ТЕХНИЧЕСКИЕ РЕШЕНИЯ

419114-СНБ.ТР

УСТРАНЕНИЕ НЕДОСТАТКОВ

ТИПОВЫХ РЕШЕНИЙ ДВУХПУТНОЙ КОДОВОЙ
АВТОБЛОКИРОВКИ ПРИ ОРГАНИЗАЦИИ
ДВУХСТОРОННЕГО ДВИЖЕНИЯ ПО ОДНОМУ
ИЗ ПУТЕЙ ПРИ КАПИТАЛЬНОМ
РЕМОНТЕ ВТОРОГО ПУТИ

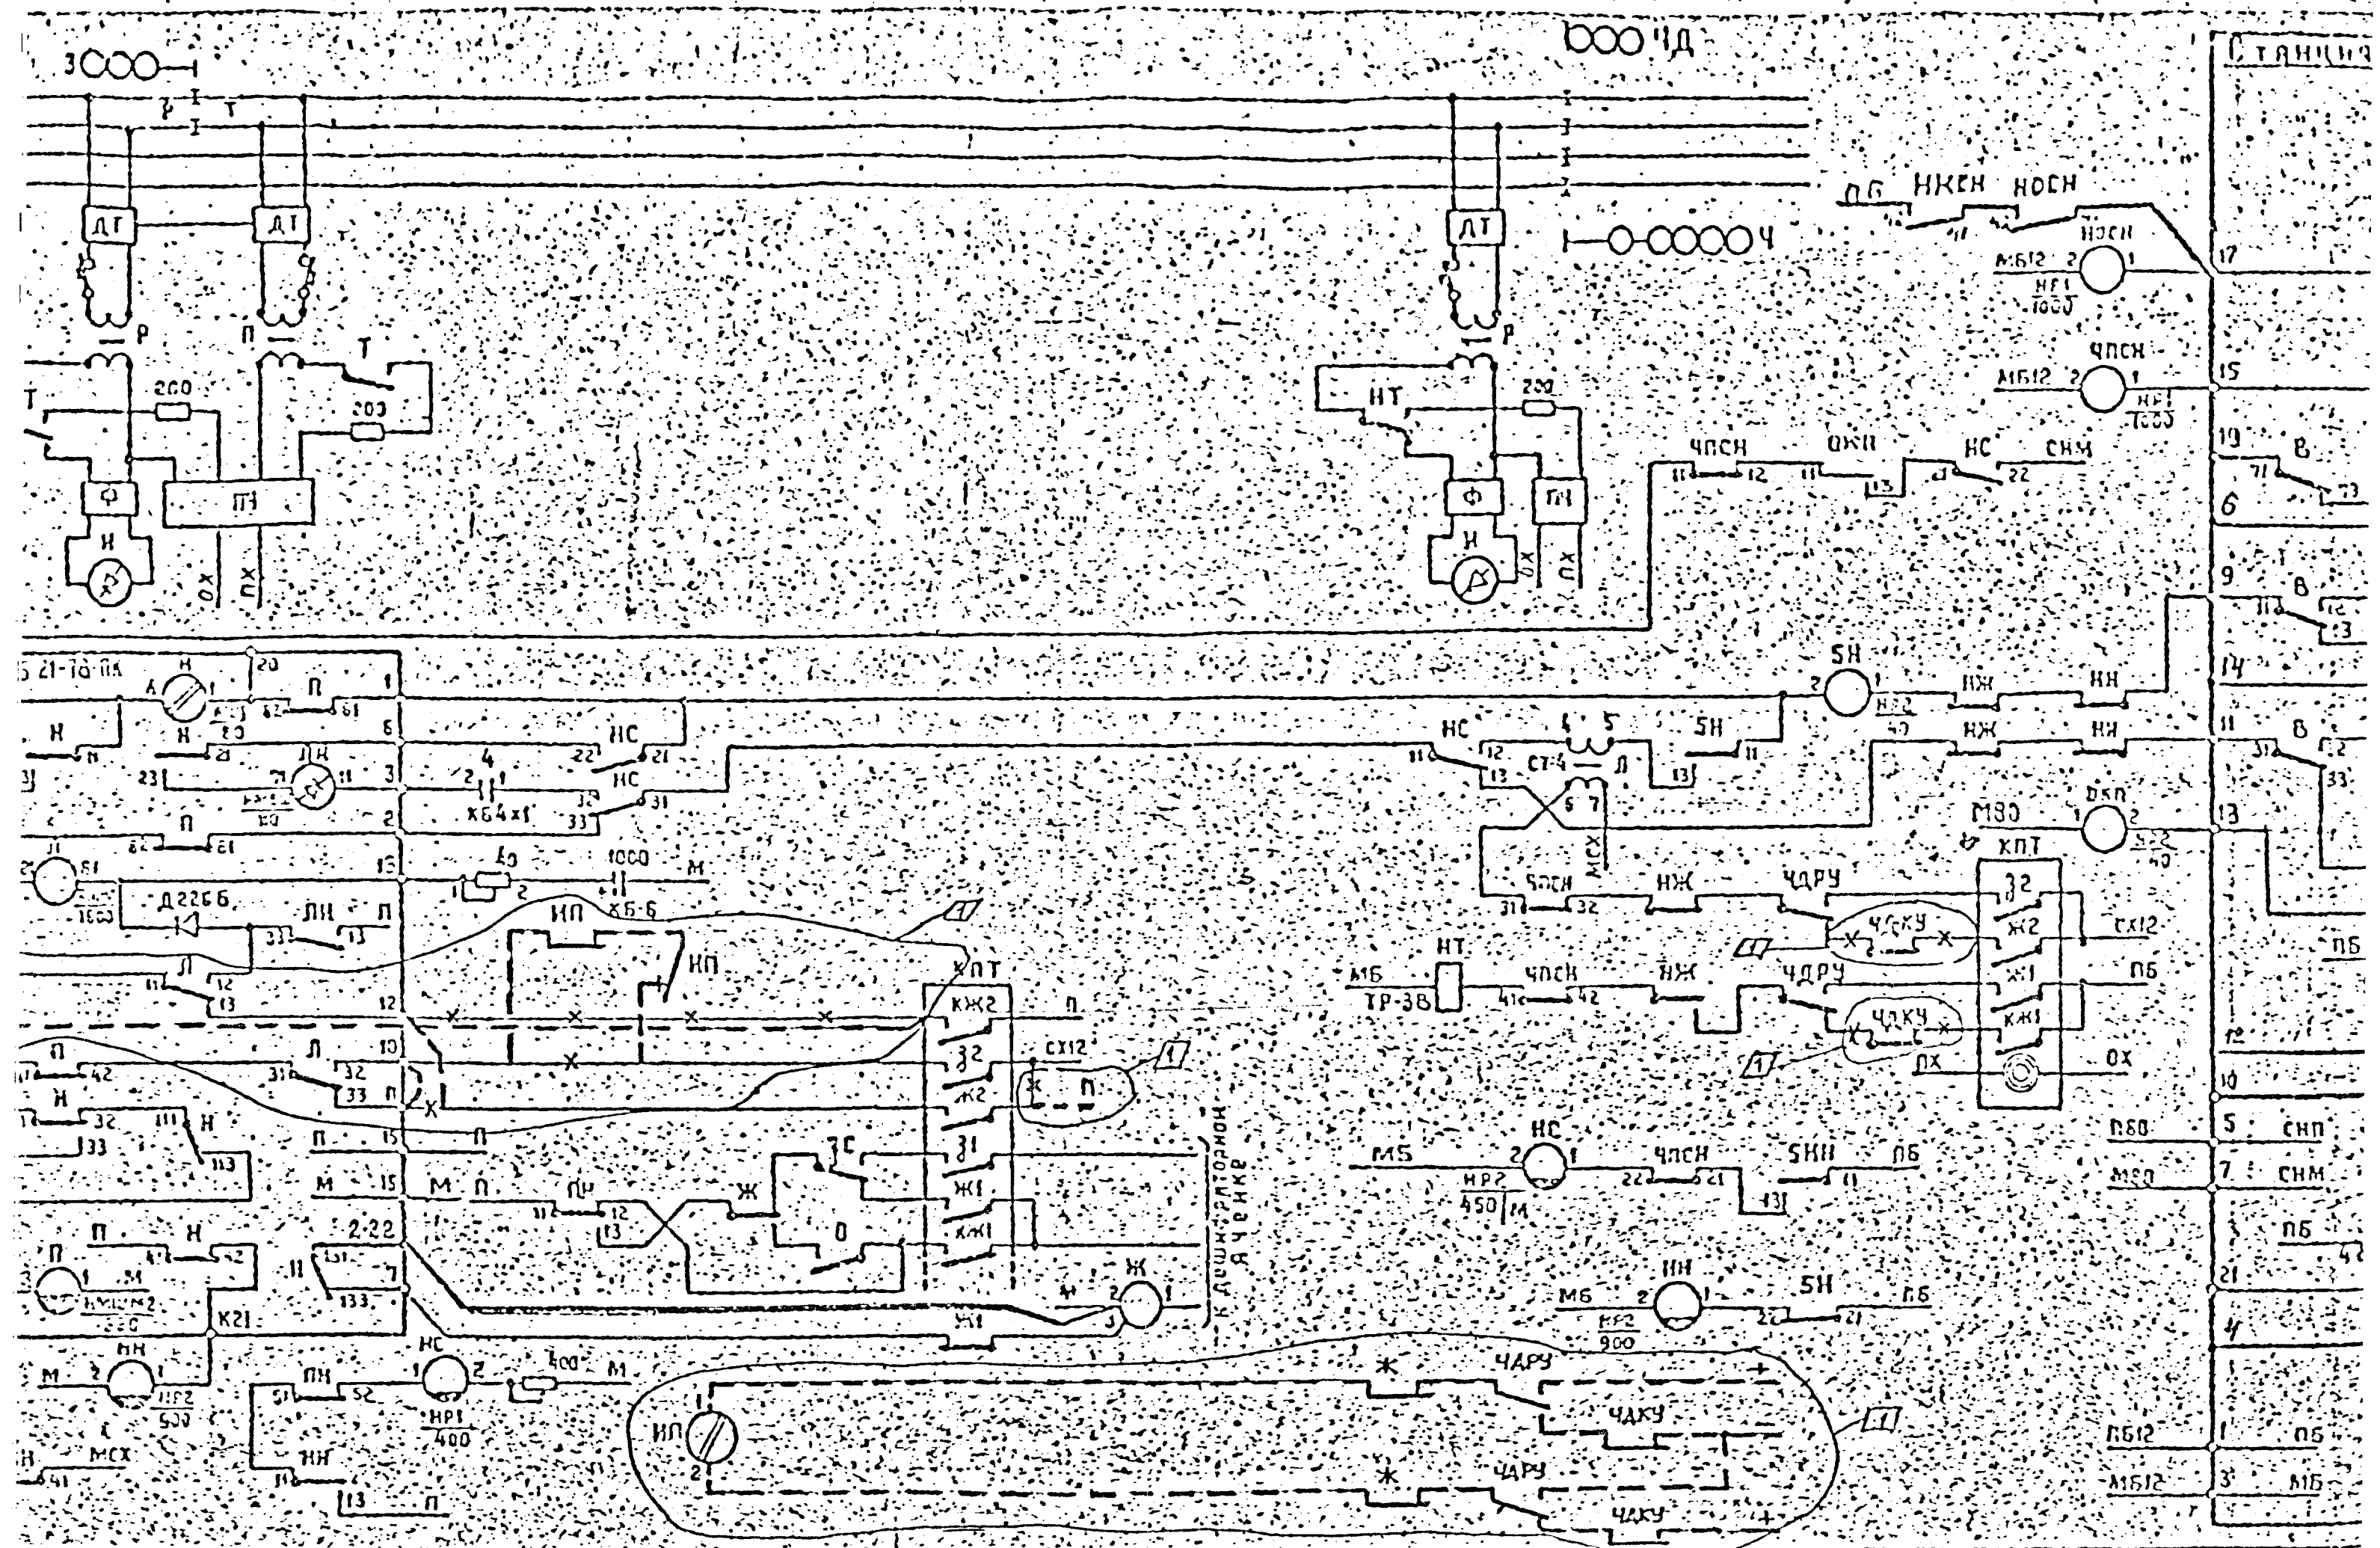
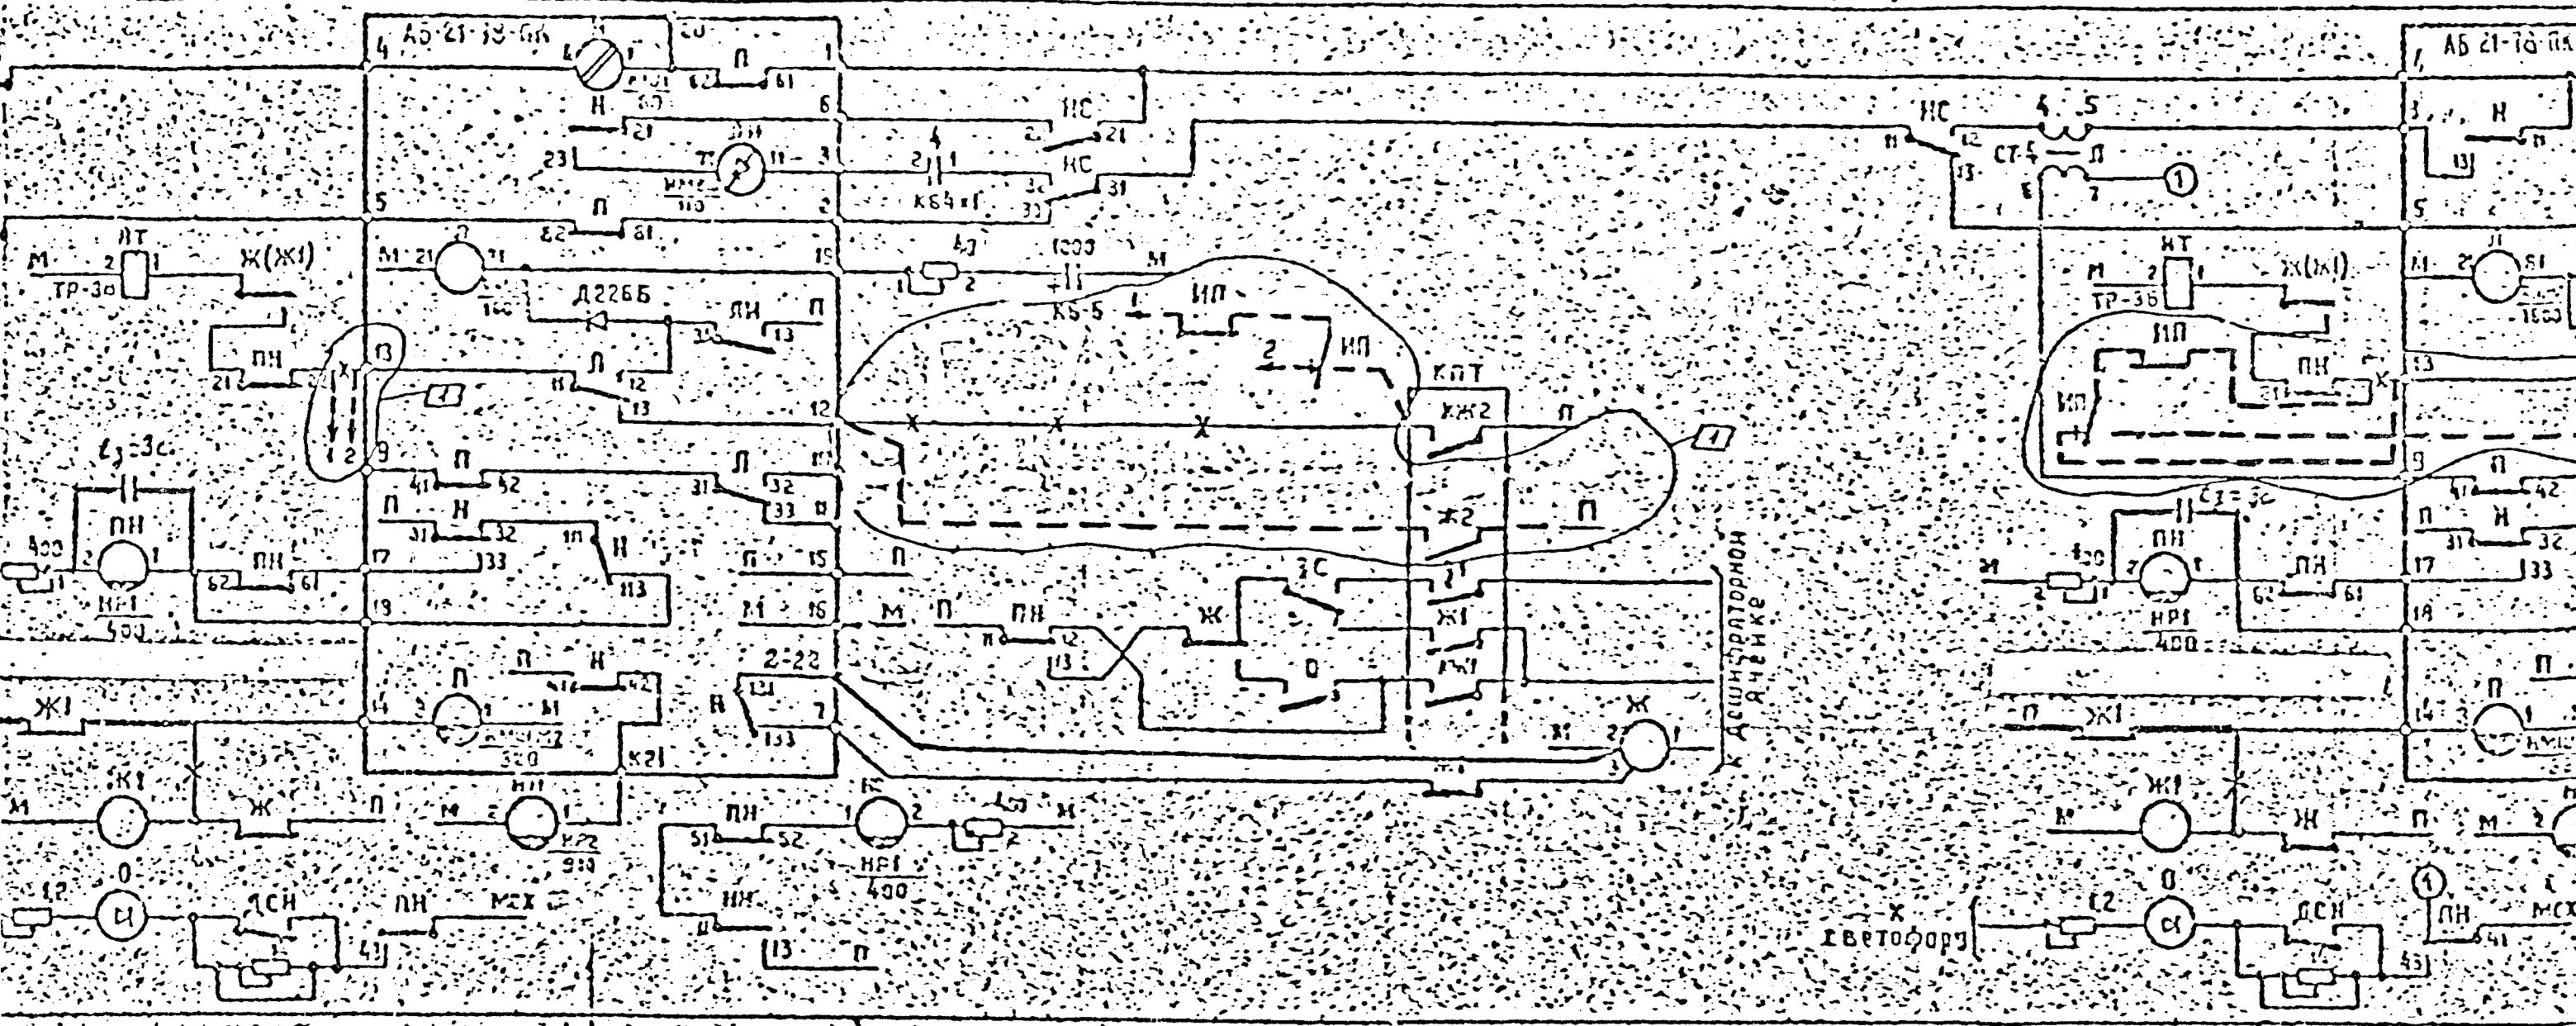
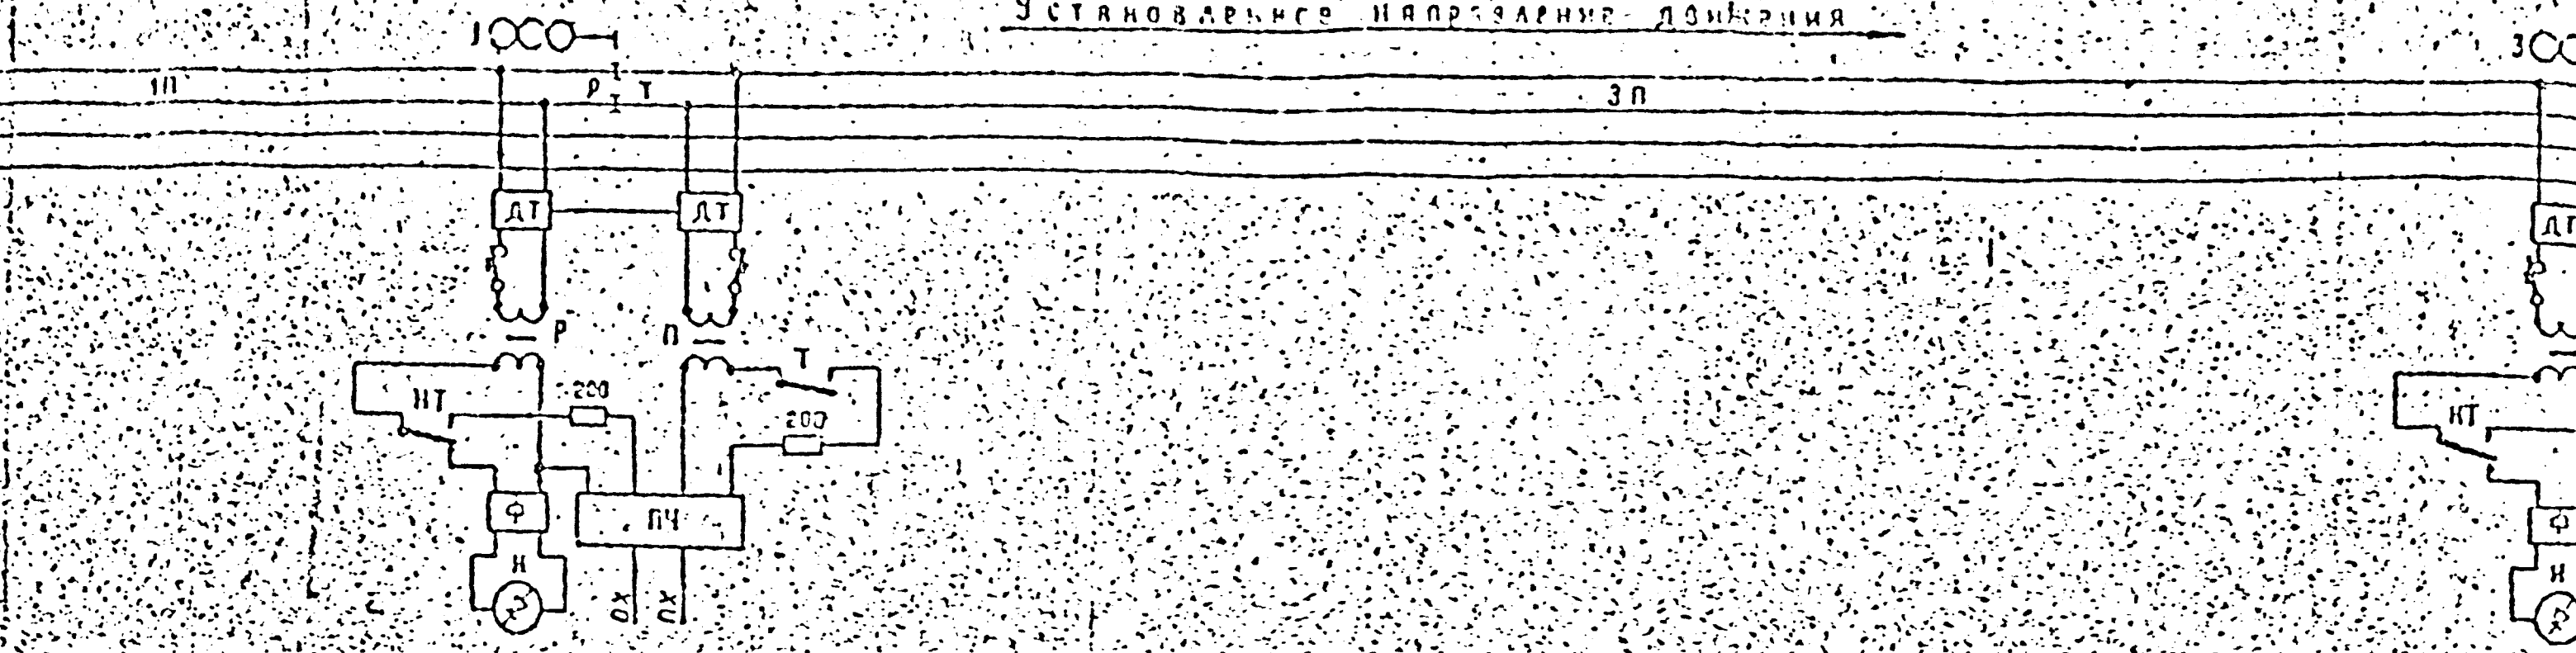
2.2. Схема перегонных и станционных переносных устройств с дополнительным проводом между станциями /черт.419114-СИБ.
ТР9А/

Приведенная схема является одним из вариантов решения

задачи. Отличие заключается в способах разделения схем импульсных реле ЛМ. В этом варианте оно осуществляется разрывом обратного провода направления контактами реле НС, что исключает необходимость в установке разделительных дросселей и разделительных конденсаторов в схеме кодовых трансформаторов, питающих линейные цепи, обязательных для варианта приведенного выше.

На листе I показана схема изменений при увязке линейного блока со схемой сигнальной установки для проектных решений АБ-21-78И. На листе 2 приведена схема включения линейного блока на сигнальной установке с указанными изменениями.

Утолщенными линиями показаны изменения, внесенные в соответствии с техническими решениями.
